STATION ZELE

Bondige beoordelingsnota van een nieuwbouw station.

Afb. 2 Situatieschets : station, plein, panden, straten.

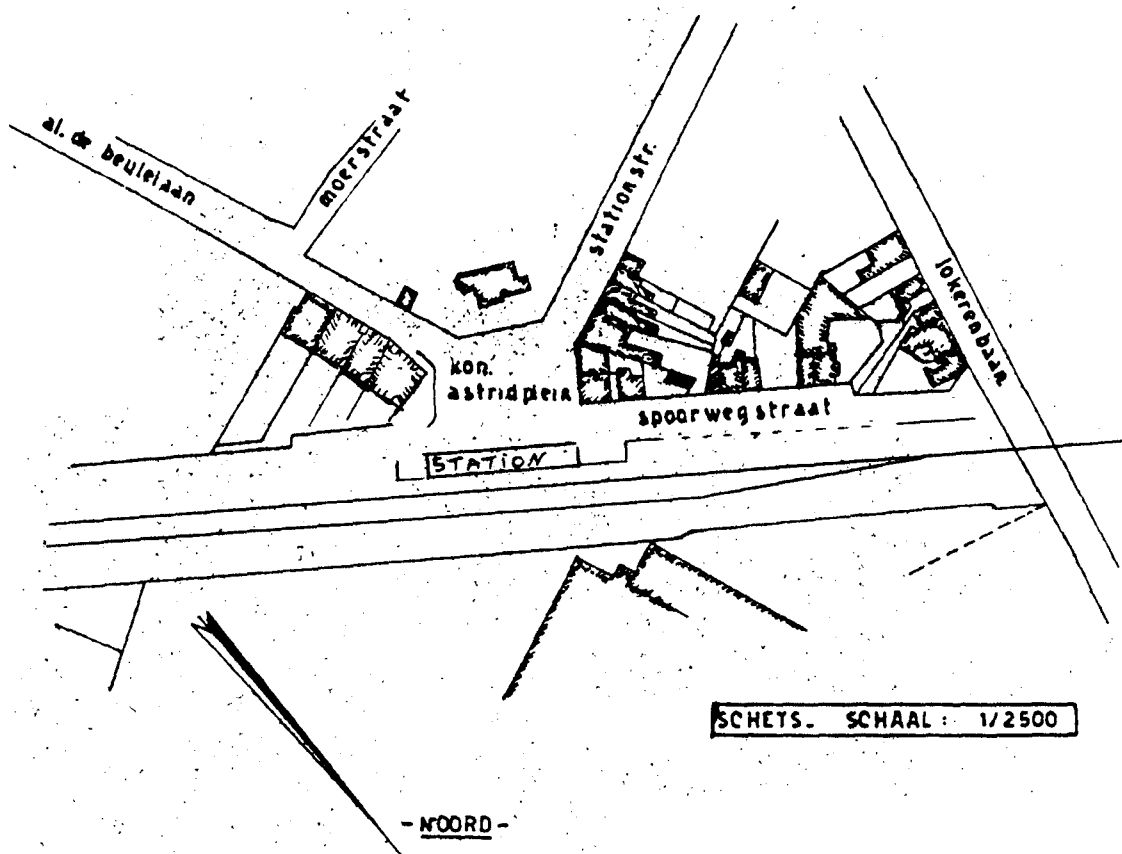
- de pas dit jaar afgewerkte hoek De Beulelaan/Plein, het laatste van een rij nieuwe panden, negeert de pleinstructuur door er een rechte hoek van te maken terwijl een stompe hoek nodig was; uit bijgevoegde schets (afb.2) is dit goed af te lezen, bovendien lijkt het erop dat de eigendomsstructuur hier aan de basis ligt van deze vergissing;

Afb. 3 De stationsbuurt, ligging t.a.v. centrum, KMO-zone (zie ook afb. 4)

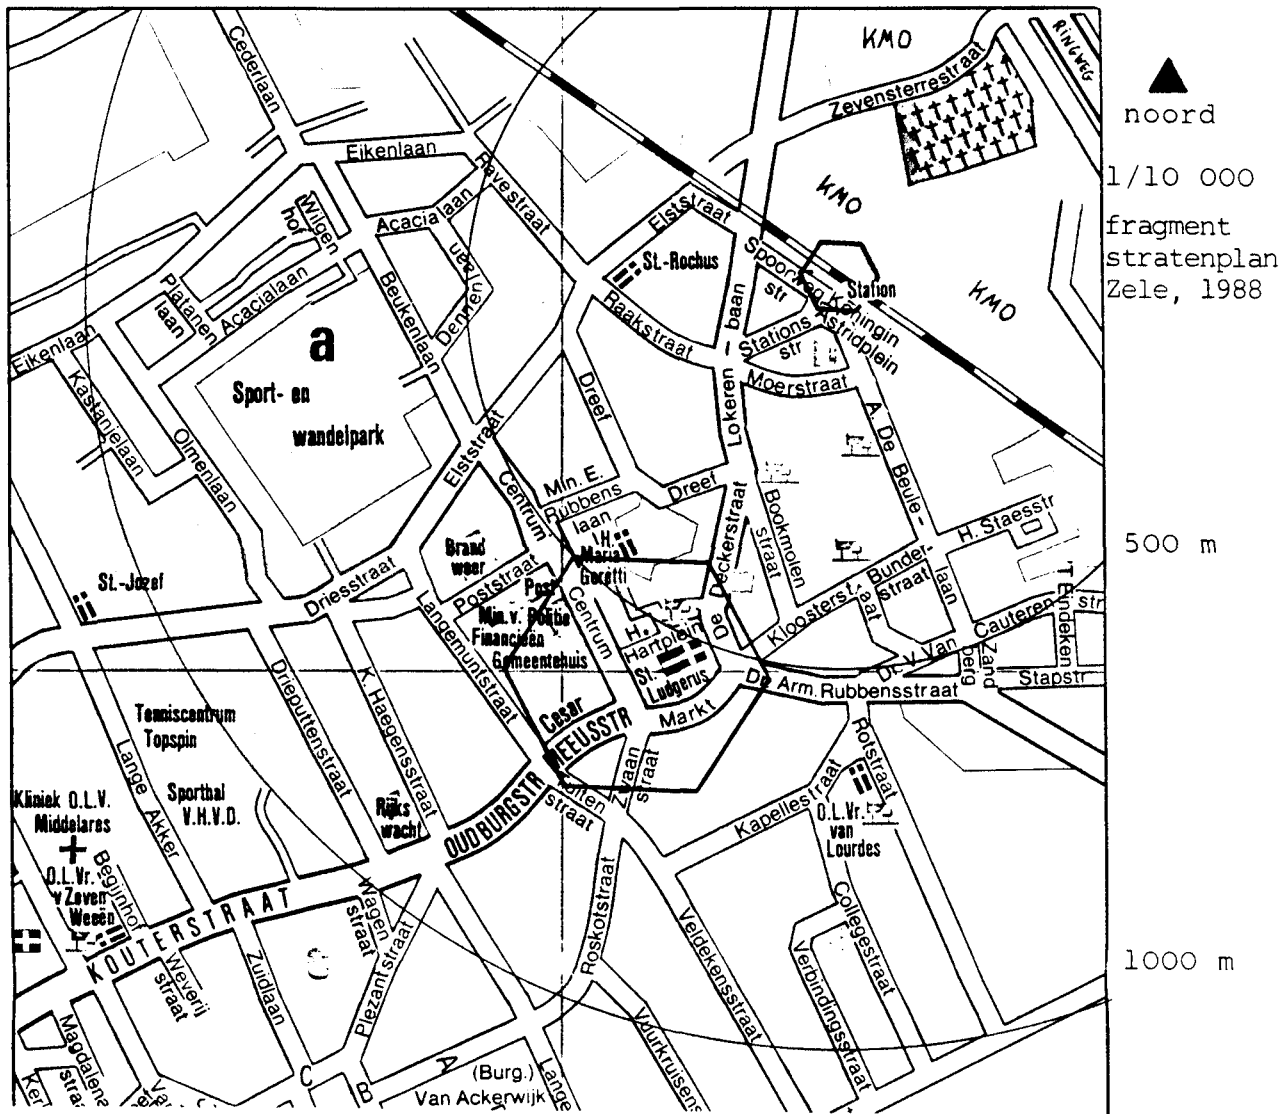
- de fietsenstalling, ong. 440 fietsen op ong. 520m² terrein tussen spoorweg en spoorwegstraat, heeft de stallingdruk tegen de gevels bijna geheel kunnen opvangen;
- de parkeerdruk in de naburige straten blijft bestaan ondanks de nieuw aangelegde parking, ong. 25 auto's, op de oude goederenkoer;
- de spoorbaan en de overweg lijken geen zware barrière te vormen;
- station en spoorbaan vormen een bufferzone tussen het centrum en de relatief grote KMO-zone;
- de buurt herbergt een mengvorm aan functies; toch is het station in verhouding geen grote activiteitenpool, noch is er sprake van een uitgesproken activiteiten-as tussen station en centrum.

Afb. 4 De kern, met spoorweg er doorheen, ringweg en omgeving door de open ruimte. Fragment van NGI kaartblad 22, 1/50 000, noorden bovenaan.

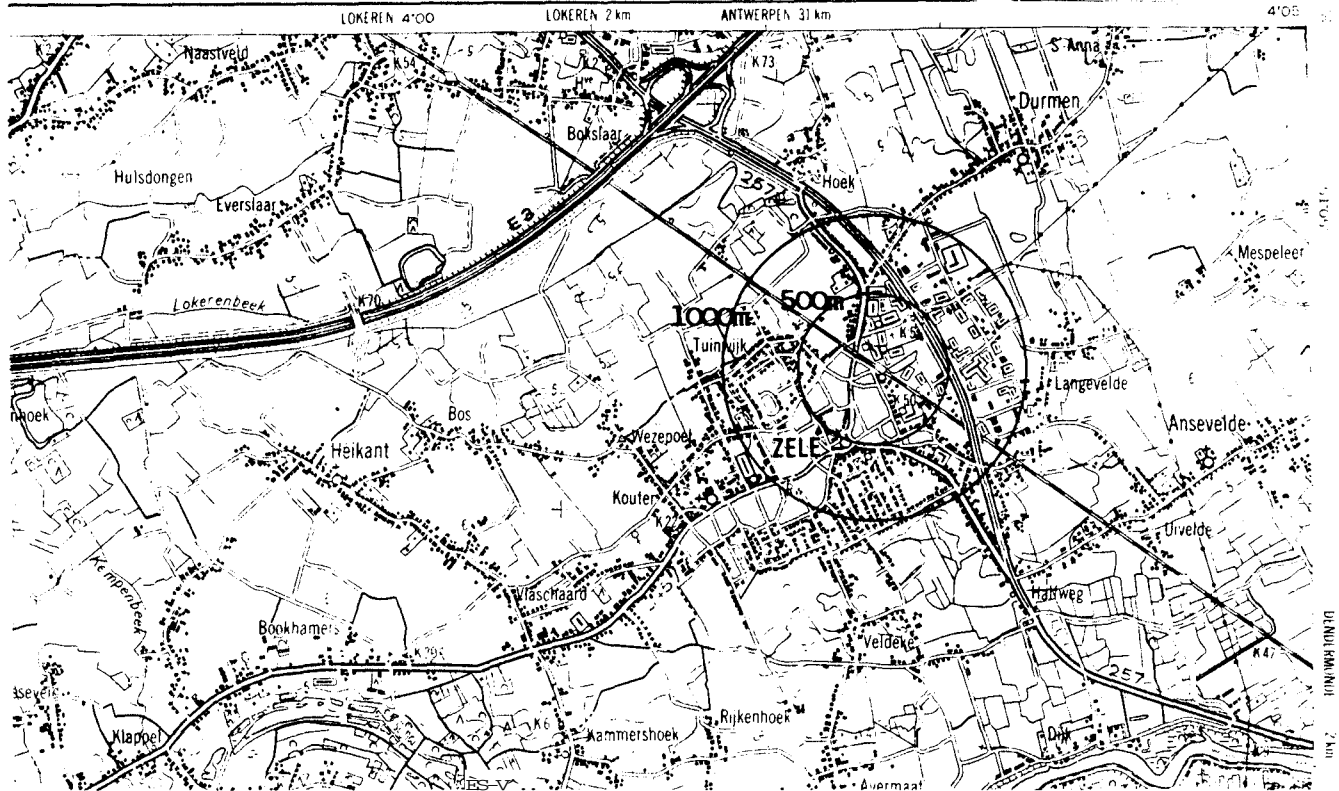
- in een straal van ong. 1 km is de meerderheid aan bestemmings- en herkomstpunten gelegen, alleen de wijk Kouter is een ontwikkeling weg van het station. Het slaafs volgen van het gewestplan ligt hier mee aan de basis van dit soort ontwikkelingen;
- de KMO-zone herbergt 80 bedrijven, het lijkt dat het routenetwerk vooral in deze richting zwak is, ook omdat de brede ringweg hier een breuk veroorzaakt;
- de gemeente voert geen bewust op het station gericht ruimtelijk en verkeersbeleid;
- de NMBS lijkt hier geen impact op te hebben, zo ze er reeds invloed heeft op trachten uit te oefenen.
